南京江北新区管理委员会建设项目批前公示

南京城信置业有限公司商业综合体项目规划许可变更

南京城信置业有限公司商业综合体项目规划许可变更

五、变更前效果图&变更后效果图

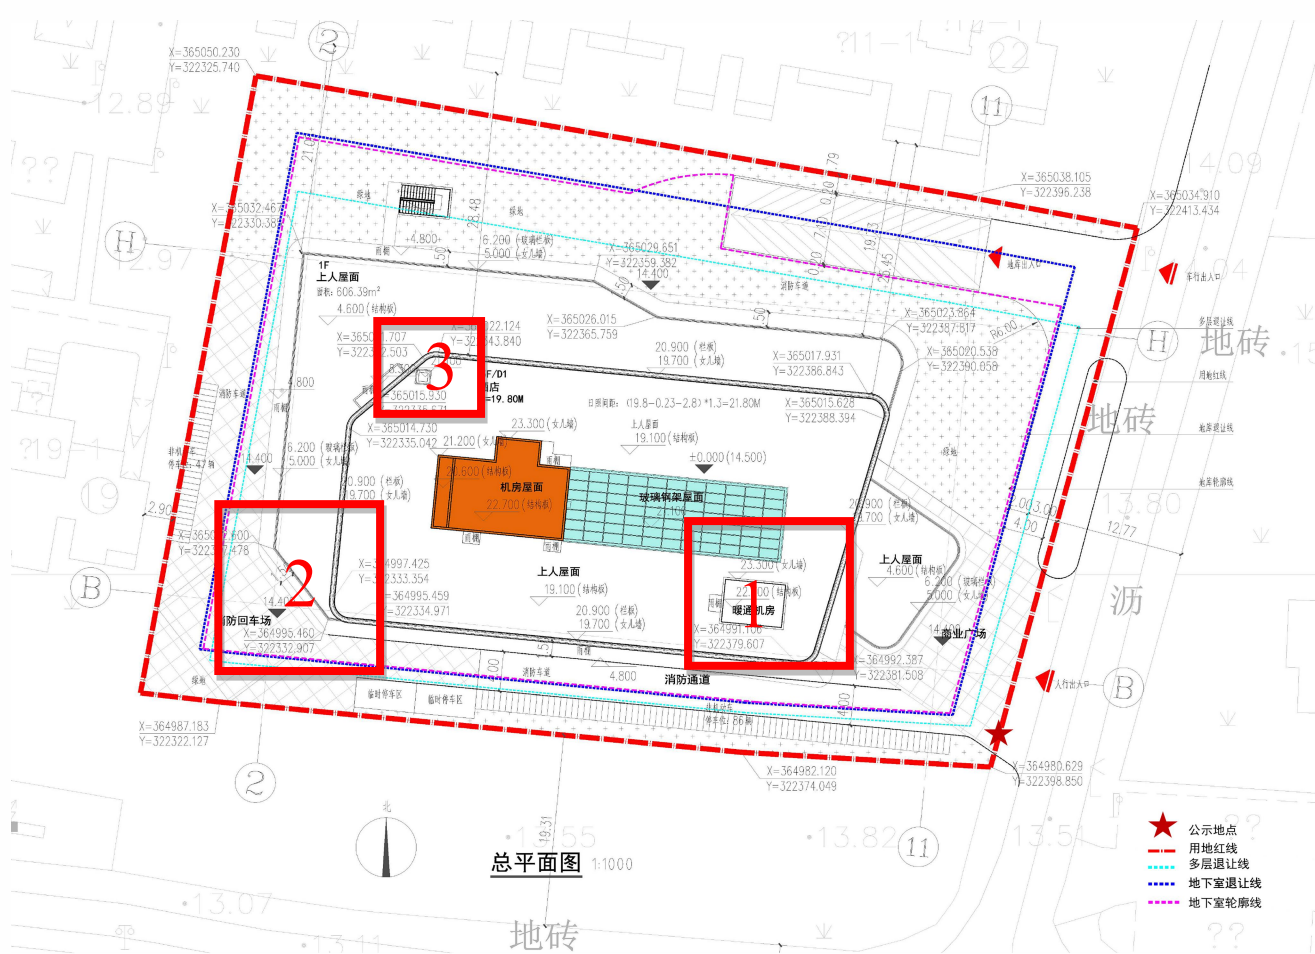
1. 西南角增加入口门头，一层立面造型调整，局部雨棚由 1.5 米外扩到 2.05 米。

六、变更前总平面图&变更后总平面图

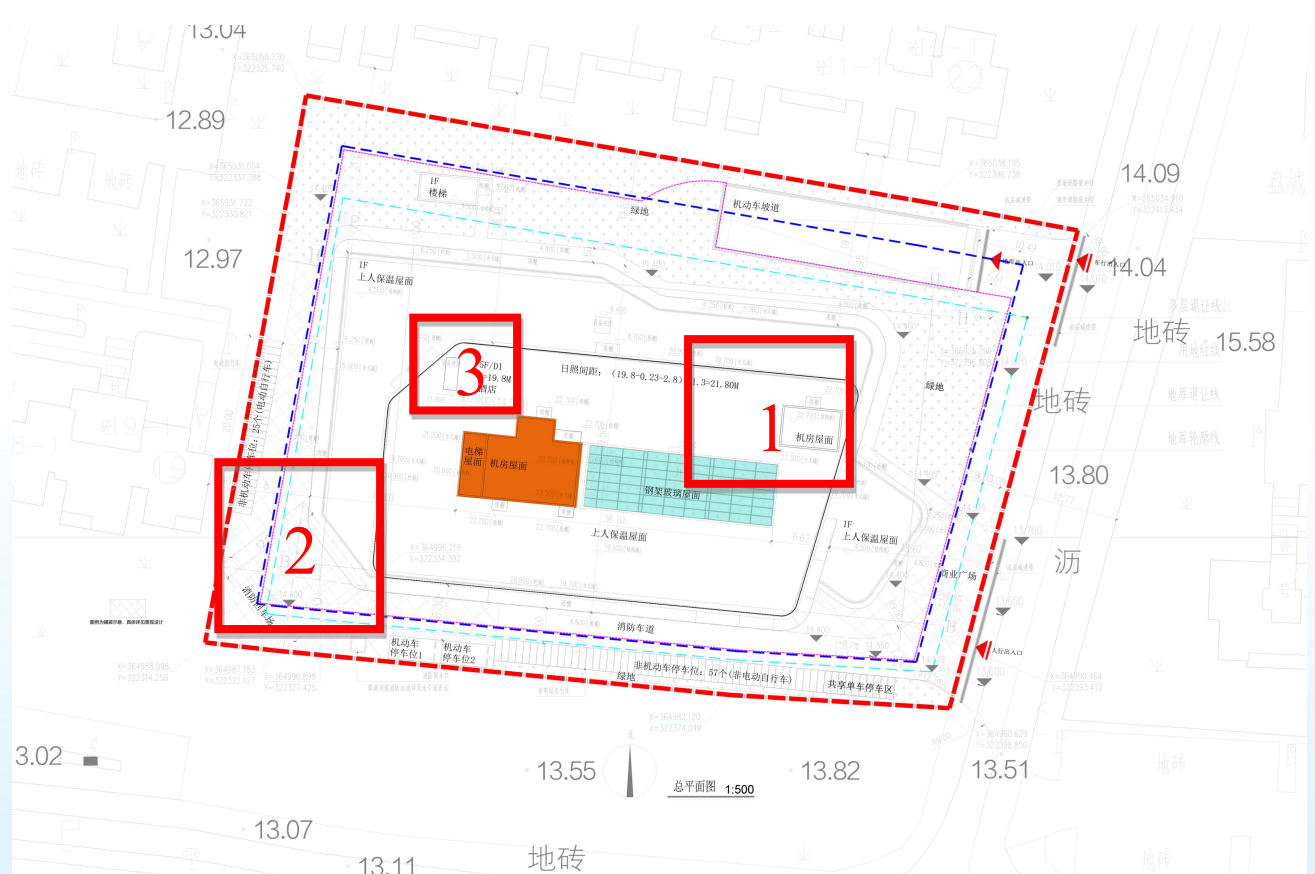
1. 屋顶暖通机房改到中庭北侧。
2. 西南角增加入口门头，一层立面造型调整，局部雨棚由 1.5 米外扩到 2.05 米。
3. 出屋面油烟井变大。

7、变更前立面图&变更后立面图

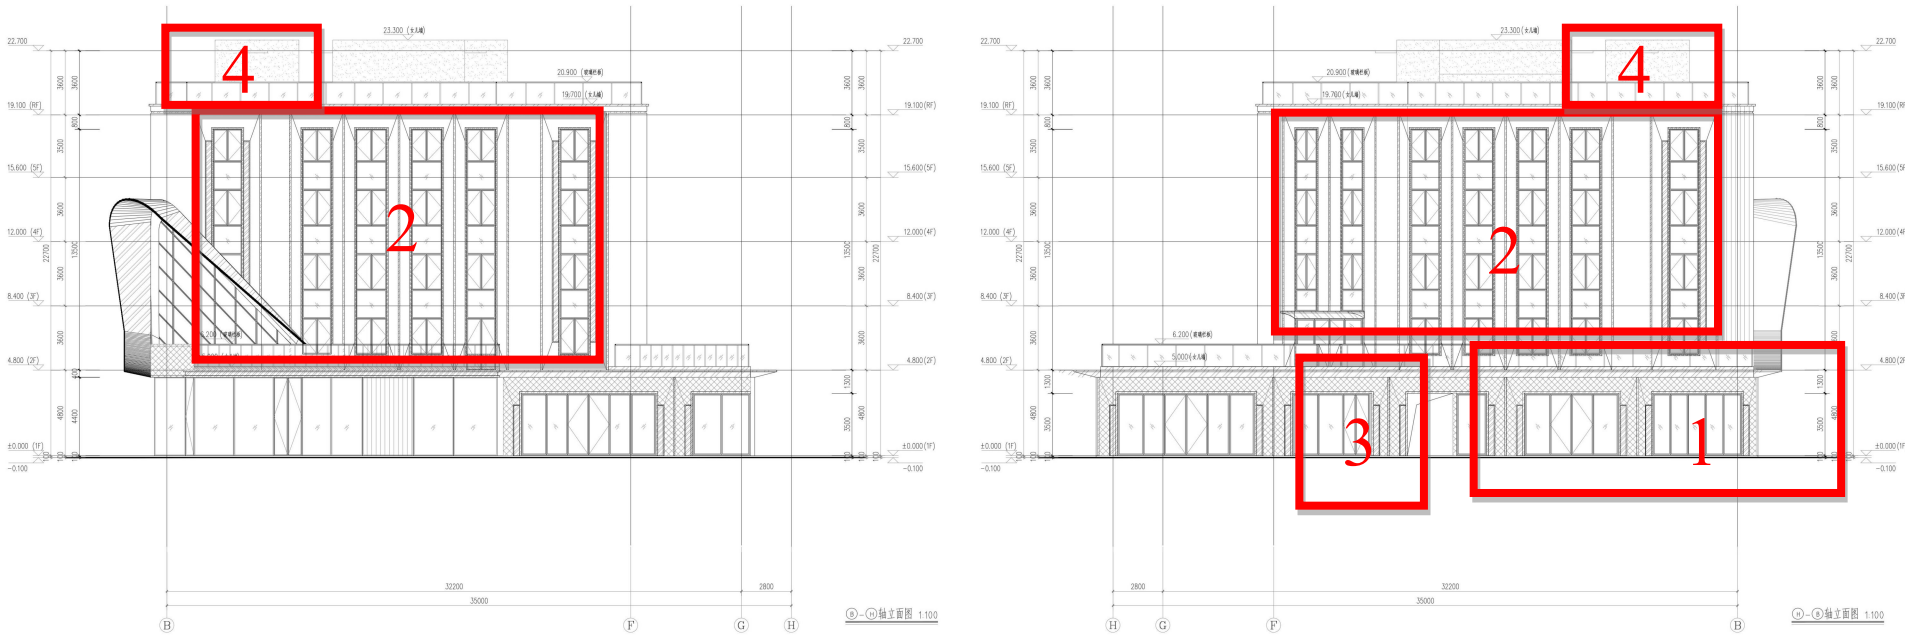
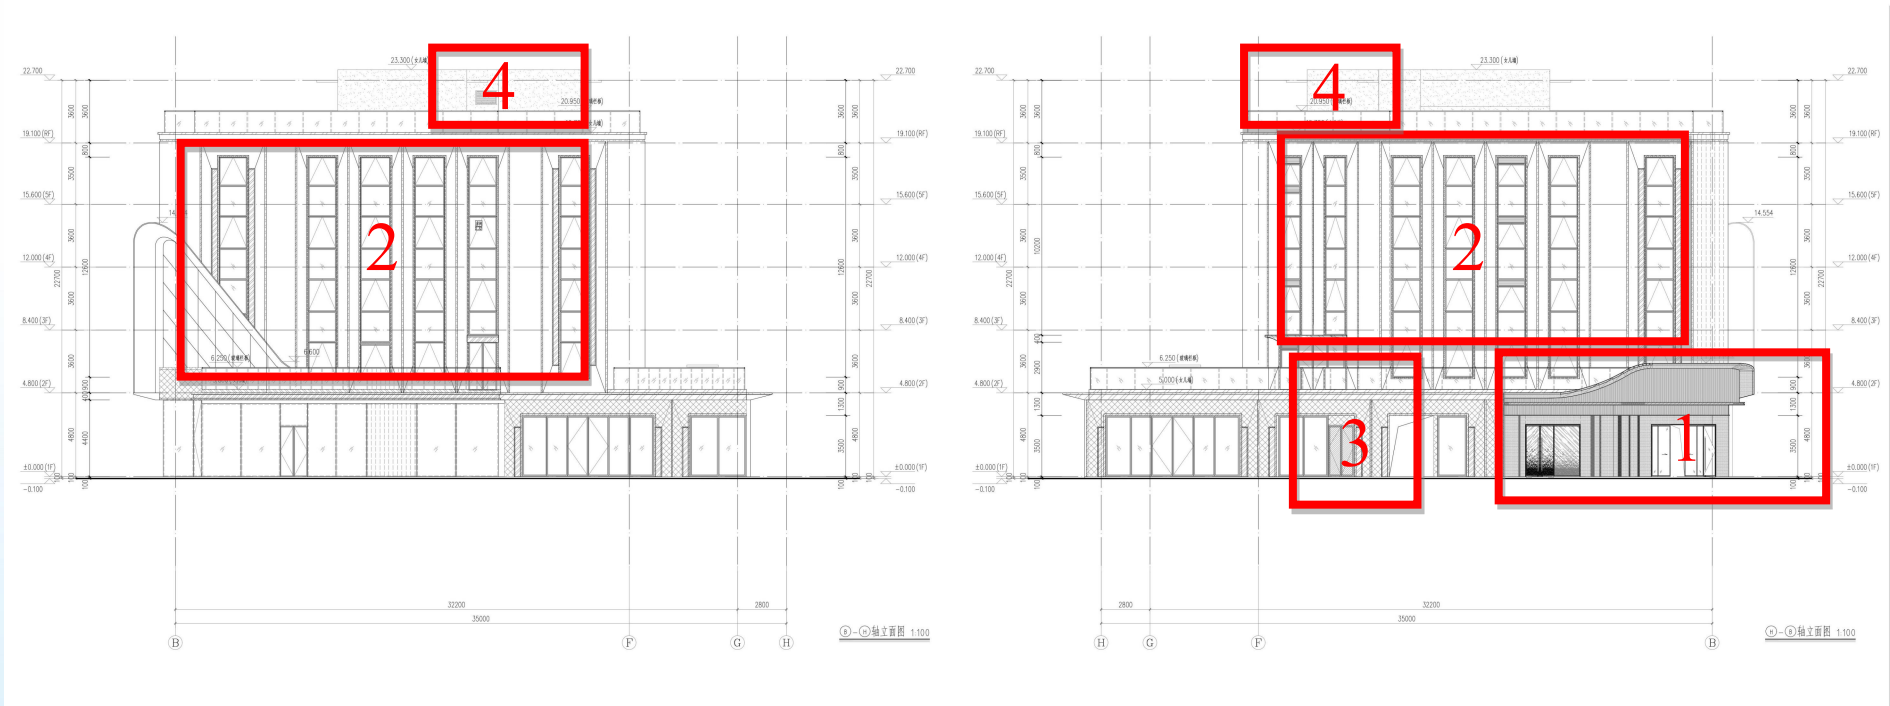
1. 西南角增加入口门头，一层立面造型调整，局部雨棚由 1.5 米外扩到 2.05 米。
2. 所有建筑立面平开窗改成上悬窗。
3. 一层局部防火门高度降低。
4. 屋顶暖通机房改到中庭北侧。
